**RICOSTRUZIONE DI SBARRAMENTO FLUVIALE
ESISTENTE AD USO IRRIGUO CON INNALZAMENTO
ABBATTIBILE AD USO IDROELETTRICO E
CENTRALE IN CORPO TRAVERSA**

PROGETTO DEFINITIVO

"Relazione di risposta integrazioni"

Luglio 2016: richiesta integrazioni del 16/01/2016 prot. n. 3915/DVA

Fig. 2.a.1. Evoluzione planimetrica del F. Tanaro nell’arco temporale 1954 – 2014.

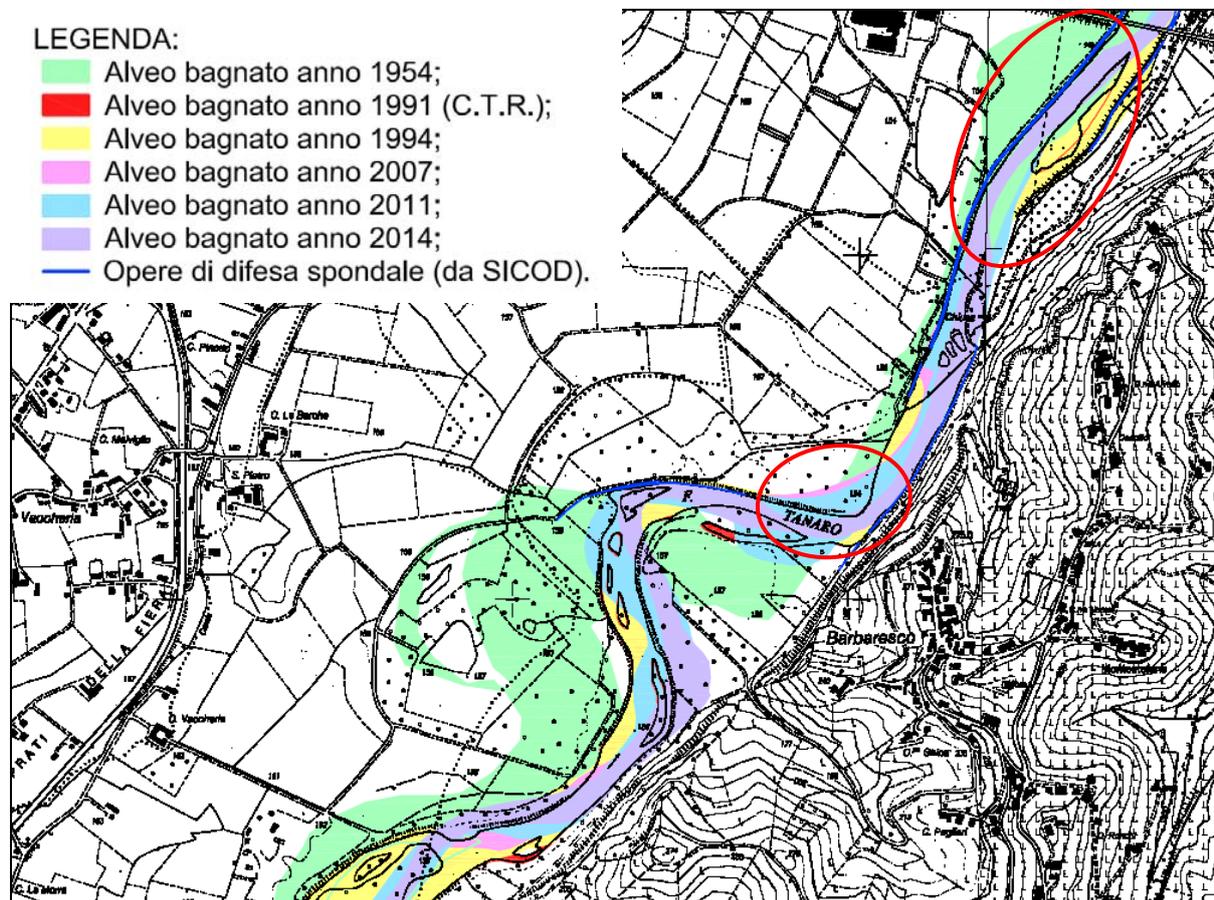
3. Per quanto attiene agli aspetti idraulici, dovrà essere prodotto quanto di seguito elencato:
o. dovrà essere effettuato idoneo studio di dettaglio per i necessari approfondimenti sulla dinamica fluviale evolutiva in atto e sui possibili scenari attesi nel medio lungo termine, adeguatamente esteso verso monte e valle, facendo i dovuti raffronti tra la situazione di fatto e di progetto, ed idonee considerazioni riguardo ai possibili effetti sull'evoluzione plano-altimetrica dei due meandri presenti appena a monte.

Nella tavola in allegato (elaborato A20 “Studio della dinamica fluviale”) è indicata l’evoluzione planimetrica dell’alveo bagnato del F. Tanaro con riferimento agli anni 1954, 1991, 1994, 2007, 2011 e 2014.

Osservando tale planimetria si evidenzia che, nel tratto interessato dall’impianto in progetto, il tracciato del corso d’acqua si è mantenuto sostanzialmente inalterato dal 1991 ad oggi. Le uniche variazioni apprezzabili nell’arco temporale 1991-2014 (evidenziate dai cerchi rossi nella Fig. 2.a.1) sono la tendenza del fiume a ridurre l’angolo di curvatura in uscita dalla doppia ansa di Barbareasco ed un restringimento dell’alveo bagnato del corso d’acqua con annessa tendenza allo spostamento dello stesso verso la sponda sinistra nella zona immediatamente a monte del ponte della SP 3 “Castagnito-Neive”.

Fig. 2.c.2. Individuazione delle zone in erosione nello scenario attuale.

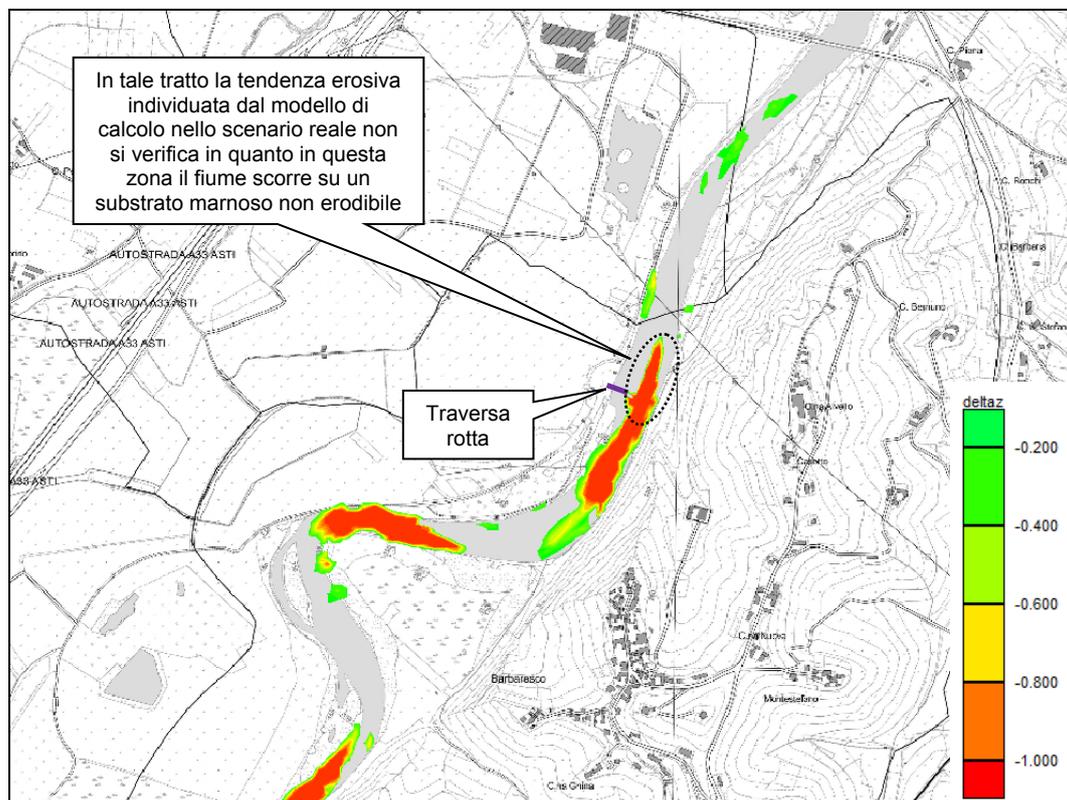
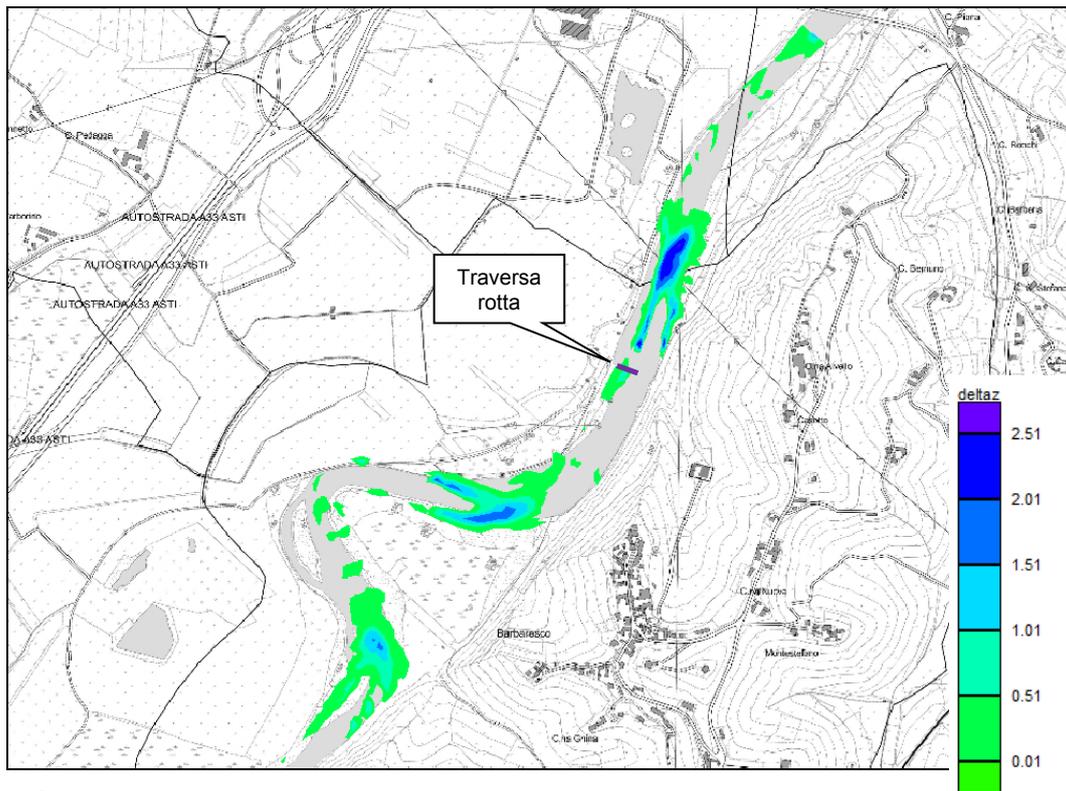
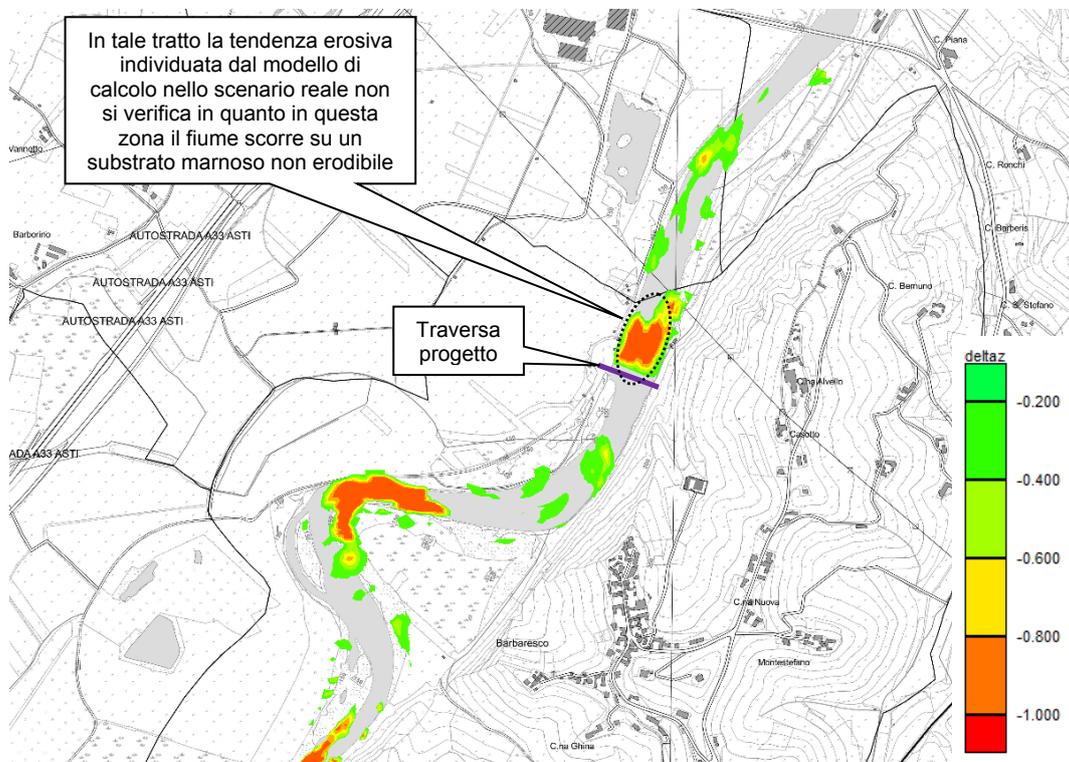
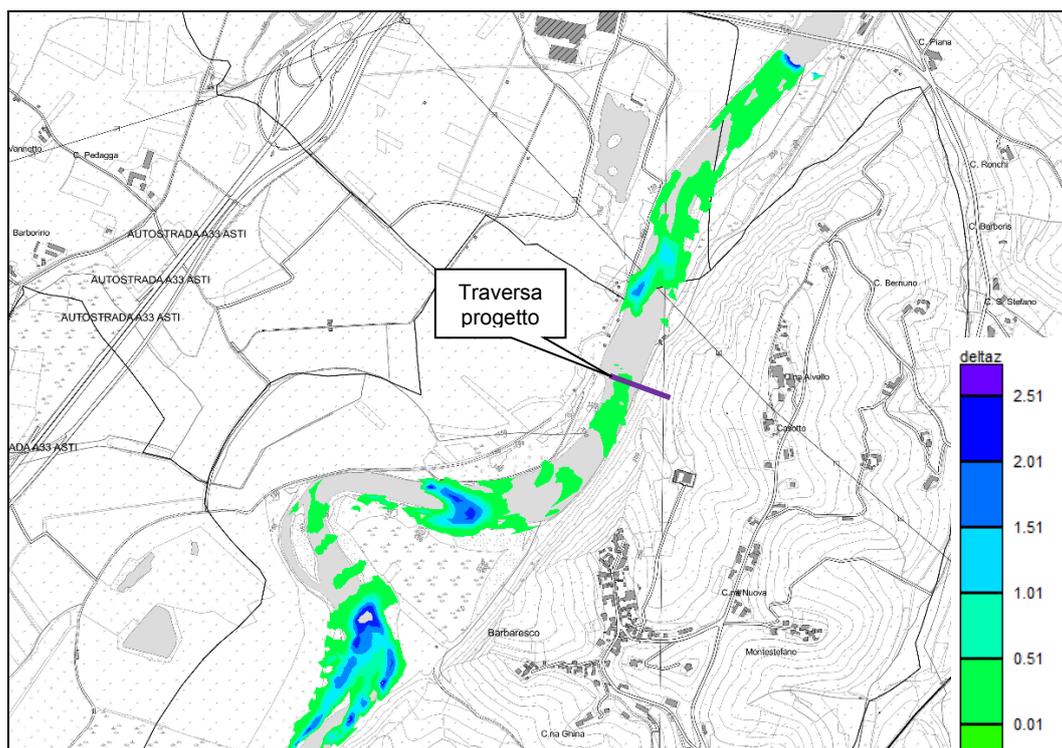
rigurgito nel tratto di monte in condizioni di esercizio. Si dovrà, in particolare, individuare planimetricamente il relativo tratto interessato e stimare i presumibili quantitativi dei materiali di deposito, con predisposizione di idoneo cronoprogramma dei necessari interventi manutentivi necessari al mantenimento delle sezioni di progetto, e degli abbattimenti programmati dello sbarramento mobile durante le fasi di esercizio e della paratoia sghiatrica, per consentire la presa in carico da parte della corrente dei possibili depositi nel tratto di rigurgito monte;

Le simulazioni bidimensionali a fondo mobile effettuate evidenziano la presenza, nella situazione attuale, di erosioni in corrispondenza dell'ansa di Barbaresco e nella zona a ridosso della traversa danneggiata. La porzione rimasta di sbarramento, presente sul lato sinistro dell'alveo, tende a convogliare le portate liquide su una porzione limitata dell'alveo (lato destro) con conseguente incremento delle velocità idriche e della capacità di trasporto solido; in tale area, potenzialmente, si possono quindi verificare fenomeni erosivi con abbassamenti significativi del fondo alveo. In realtà, come precedentemente illustrato, a ridosso della traversa danneggiata il Tanaro scorre su un substrato marnoso assai poco erodibile e pertanto nello scenario reale tali abbassamenti non possono verificarsi. Per quanto concerne i depositi, le simulazioni 2D eseguite individuano una tendenza al deposito nella zona immediatamente a valle dell'area in cui si verificano le erosioni in corrispondenza dell'ansa di Barbaresco e qualche centinaio di metri a valle della traversa danneggiata.

Nel consegue pertanto che nel tratto a monte della traversa la tendenza è al deposito di materiale; per quanto concerne l'individuazione planimetrica del tratto in deposito a monte della traversa in progetto si rimanda alla simulazioni bidimensionali a fondo mobile i cui risultati sono riportati nel punto 2.c.

Fig.2.e.1 Planimetria delle opere già autorizzate (in rosso) sovrapposte al progetto in esame.

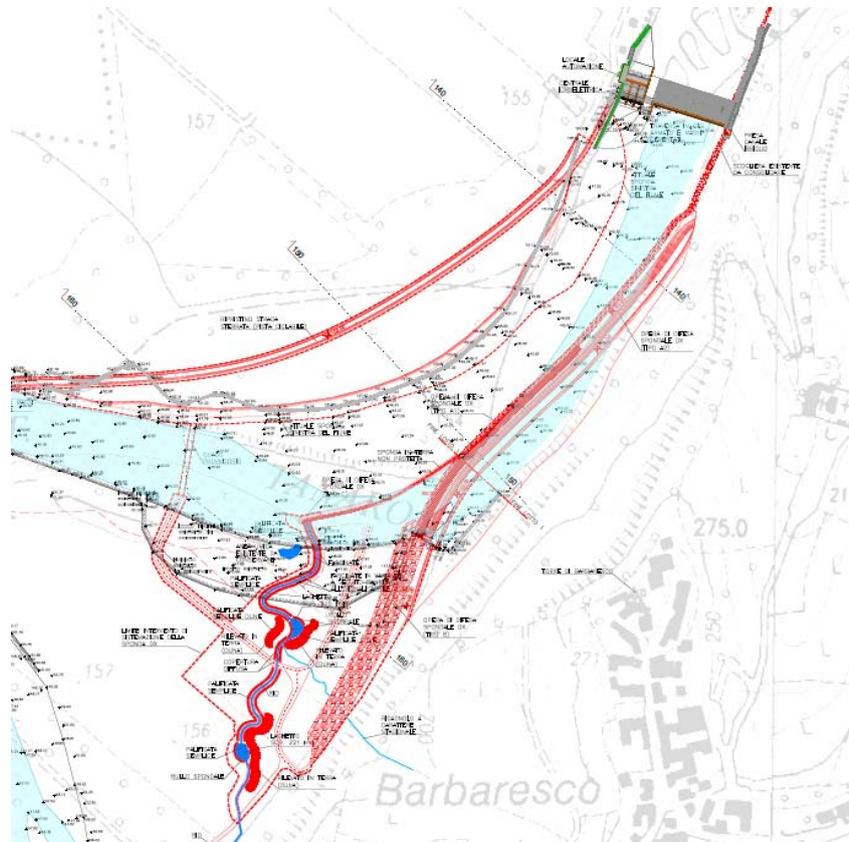
*2. Per quanto attiene agli aspetti idromorfologici, dovrà essere prodotto quanto di seguito elencato:
e. valutazione delle interferenze con il progetto già approvato di modifica del corso d'acqua per la protezione della rocca di Barbaresco.*

Al fine di verificare le interferenze tra le opere a progetto e quelle già autorizzate relative all'intervento di protezione delle rocche di Barbaresco sono stati prodotti degli elaborati grafici riportanti le planimetrie e le sezioni degli interventi A3-11 "Verifica interferenza con il progetto per la protezione delle rocche di Barbaresco"

Nelle condizioni di esercizio non sono evidenziabili interferenze tra le opere a progetto e il progetto approvato di modifica del corso d'acqua per la protezione delle rocche di Barbaresco in quanto:

Fig. 3.e.2. Area di esondazione relativa alla situazione ante crollo (coincidente con scenario di progetto con sbarramento abbattuto) con portata di $650 \text{ m}^3/\text{s}$ (portata massima contenuta all'interno dell'alveo inciso).

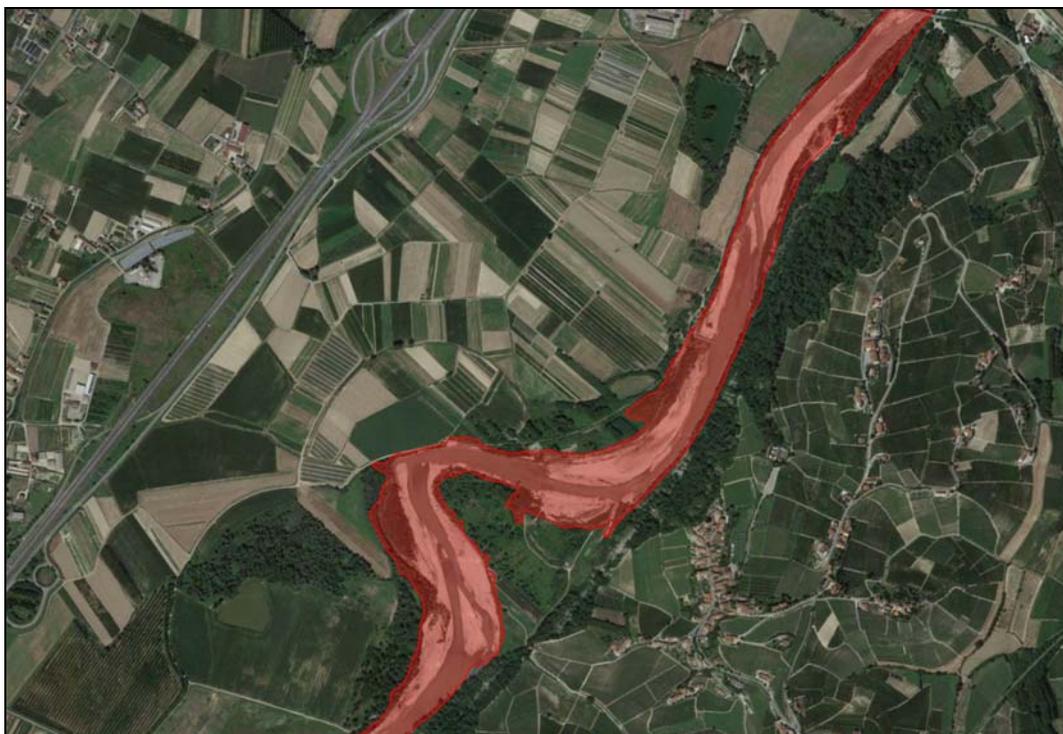
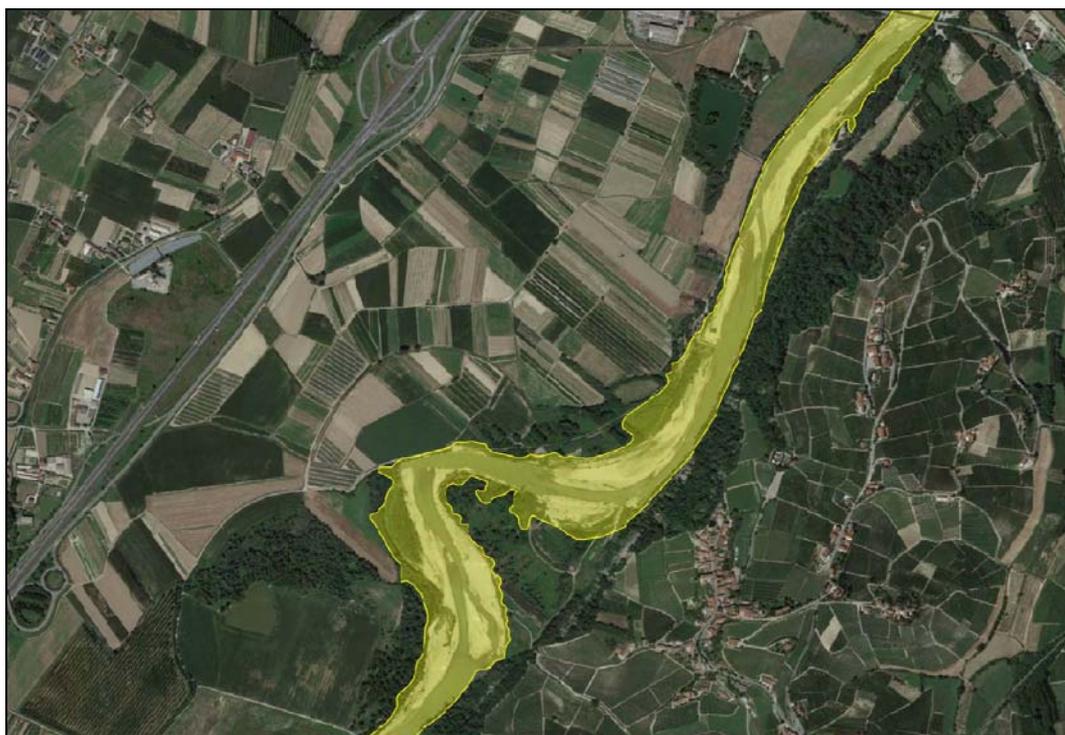
3. Per quanto attiene agli aspetti idraulici, dovrà essere prodotto quanto di seguito elencato:
d. dovrà essere considerata la condizione, nello stato di progetto (con sbarramento mobile alzato), corrispondente alla portata massima turbinabile, con verifica del contenimento dei relativi livelli idrici all'interno dell'alveo inciso, con restituzione in caso di mancato contenimento di idonea planimetria delle relative aree di esondazione e relativi raffronti (riportando sulla stessa le fasce vigenti, le perimetrazioni delle aree di dissesto PAI e le tracce dell'alveo inciso);

Le planimetrie di raffronto delle aree esondabili dello stato di progetto (con sbarramento mobile abbattuto ed alzato), relative alle portate contenute all'interno dell'alveo inciso nello stato ante rottura (con traversa integra) e nello stato di fatto (con traversa rotta), sono contenute negli elaborati A18-4 e A18-5. In tali planimetrie sono riportate, oltre al raffronto tra le stesse, anche le fasce vigenti, le perimetrazioni delle aree di dissesto PAI e le tracce dell'alveo inciso.

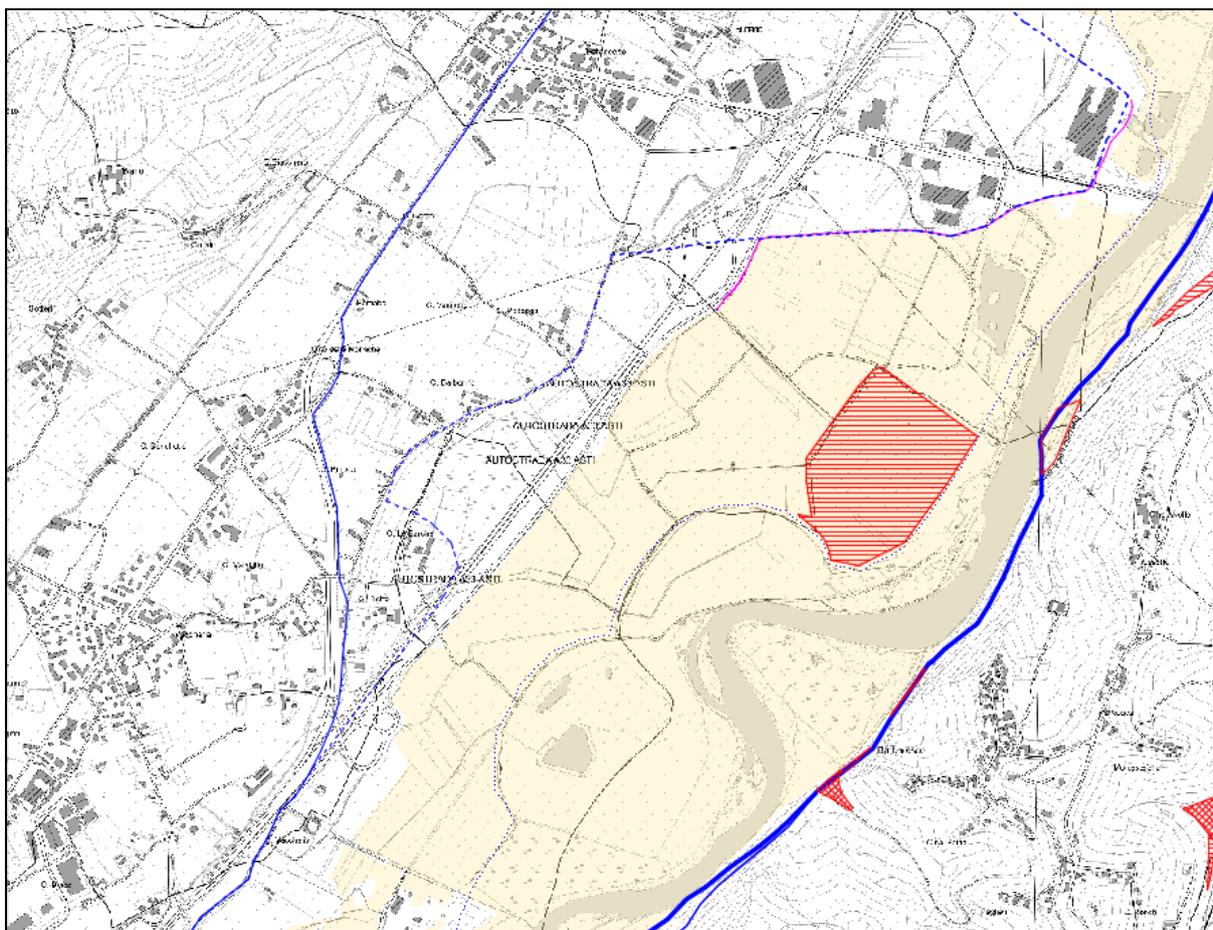
*3. Per quanto attiene agli aspetti idraulici, dovrà essere prodotto quanto di seguito elencato:
b. dovranno essere perimetrate le aree di esondazione per le portate con diverso tempo di ritorno e scenari considerati, con restituzione di idonee planimetrie (su cui riportare anche le fasce vigenti, le perimetrazioni delle aree di dissesto PAI e le tracce dell'alveo inciso) e relativi raffronti;*

Per quanto concerne la perimetrazione delle aree di esondazione si evidenzia che, con riferimento all'evento di piena avente tempo di ritorno di 200 anni, l'incremento dei livelli idrici dovuti alla rottura dello sbarramento è estremamente contenuto e pertanto non modifica in modo apprezzabile i limiti delle stesse.

Si riporta in estratto dell'elaborato A18-3 in cui è indicata l'area di esondazione nei differenti scenari considerati, oltre alle fasce vigenti e alla perimetrazione delle zone di dissesto.

Fig. 3.k.1. Schema esemplificativo del passaggio di rimonta adottato

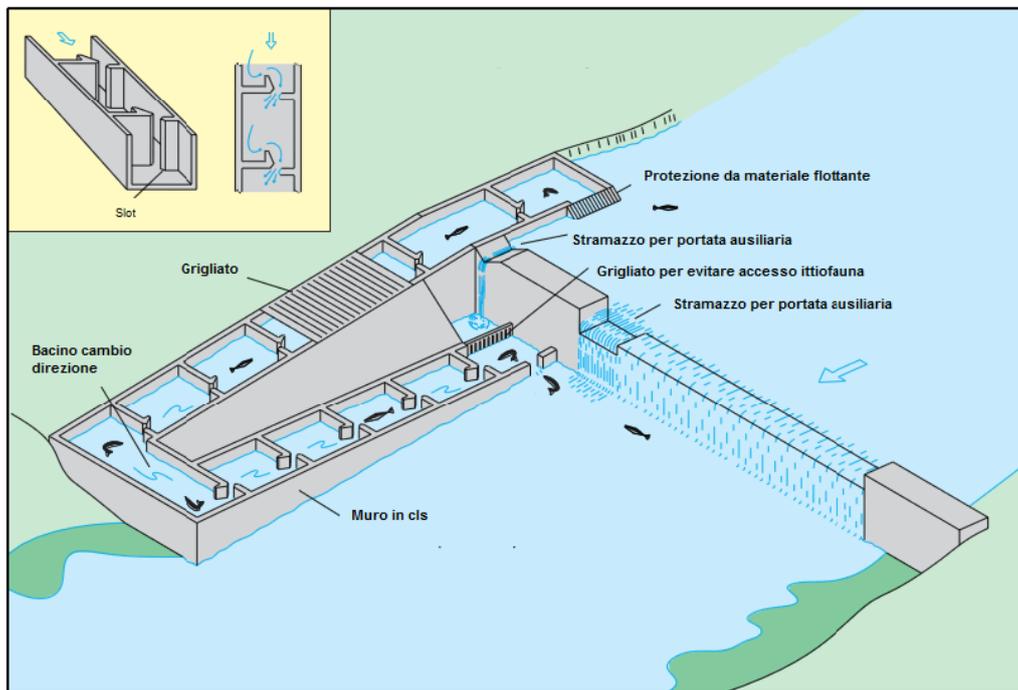
A seguito delle richieste da parte della regione Piemonte sono state effettuate valutazioni idrauliche ed ittiologiche sulla funzionalità del passaggio di rimonta così progettato. Da un'attenta analisi a seguito di un approfondito confronto si è scelto di modificare progettualmente il passaggio restituendo le portate immediatamente al piede della traversa per migliorarne l'attrattività. Questa scelta ha necessariamente comportato anche la modifica della tipologia di scala adottando un passaggio a bacini successivi con fessure verticali in sostituzione del passaggio a "boulders bar". Tutto ciò comporta una riduzione degli ingombri in alveo mantenendo l'alveo indisturbato rispetto alla soluzione precedente.

Il passaggio di rimonta adottato, per un corretto funzionamento, ha bisogno di una portata d'esercizio nella scala di circa 350 l/s rispetto a quella prevista originariamente in progetto di 1800 l/s. Al fine di garantire una corrente sufficientemente attrattiva nel punto di imbocco di valle del passaggio, si prevede di rilasciare 1500 l/s circa in un tubo - bypass che restituisca le portate in una vasca naturale di 7.80 m x 2.80 m, profonda 1.40 m rispetto al livello di magra registrato a valle della traversa.
